Stadt Falkensee

Versetzung des Zaunes vor dem
Rathaus prüfen

Denkmalgerechte Sanierung des Rathauses

Einordnung des Denkmalschutzes

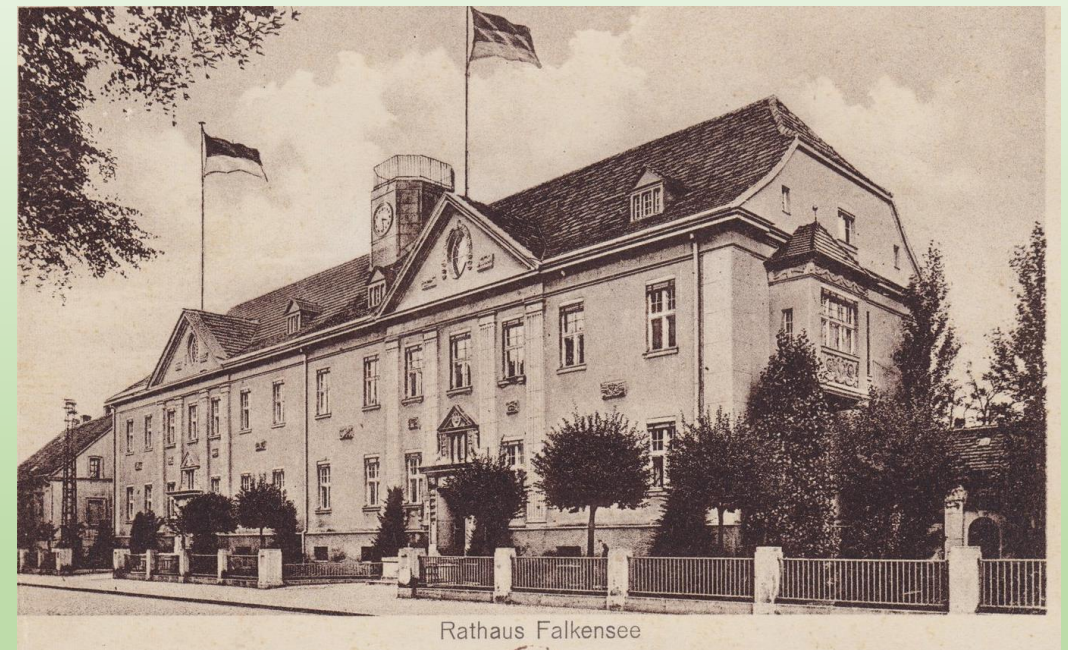
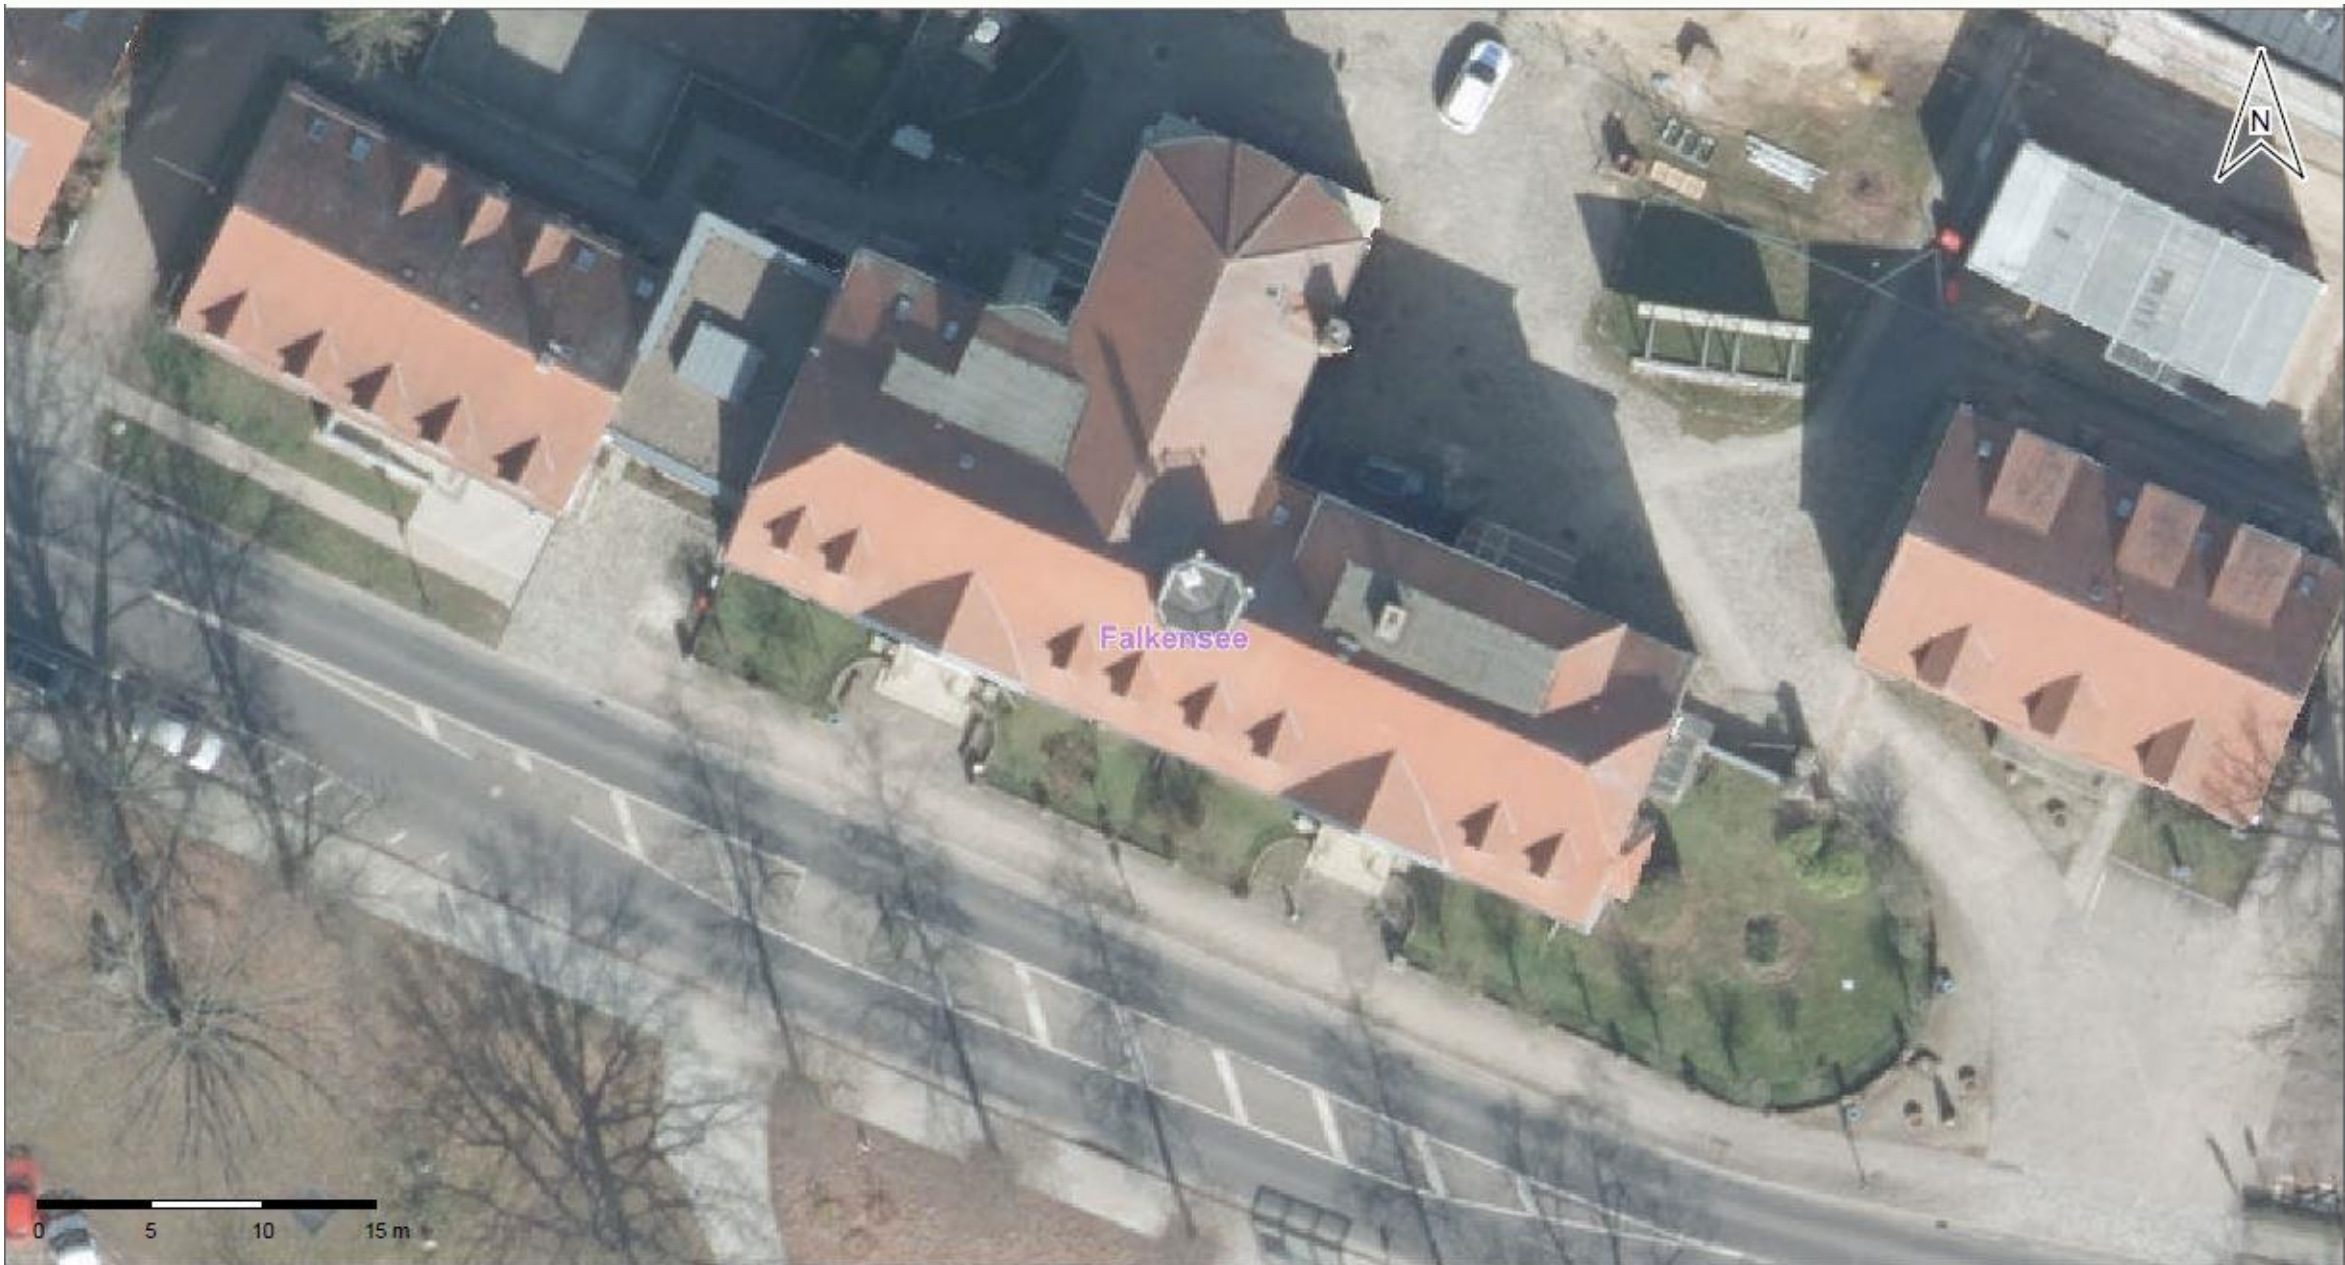
„....die straßenseitige Einfriedung ist als Teil des Denkmals zu betrachten. Sie ist formal zugehörig und funktional (raumbildend) wichtig. Ebenso wie Sie musste ich aber feststellen, dass dieser Sachverhalt aus dem Gutachten von 1992 nicht hervorgeht...“

„...Hiermit teile ich Ihnen mit, dass der Schutzbereich des Denkmals Rathaus Falkensee, Falkenhagener Str. 45/47 um die Einfriedung erweitert wird...“

„Die straßenseitige Einfriedung am Rathaus Falkensee ist Teil des Denkmals „Rathaus“. Änderungen hier bedürfen der denkmalrechtlichen Erlaubnis gem. §§ 9, 19 BbgDSchG. Eine Versetzung der Einfriedung zur Rathauswand hin würde mit dem Abbruch der originalen Einfriedung einhergehen und auch eine Reduzierung der eingefriedeten Vorgartenfläche bedeuten. Das Vorhaben hätte einen erheblichen Eingriff in die Denkmalsubstanz wie auch in das Erscheinungsbild der Situation vor dem Rathaus zur Folge.

Daher kann die Erteilung einer denkmalrechtlichen Erlaubnis hierfür nicht in Aussicht gestellt werden.“
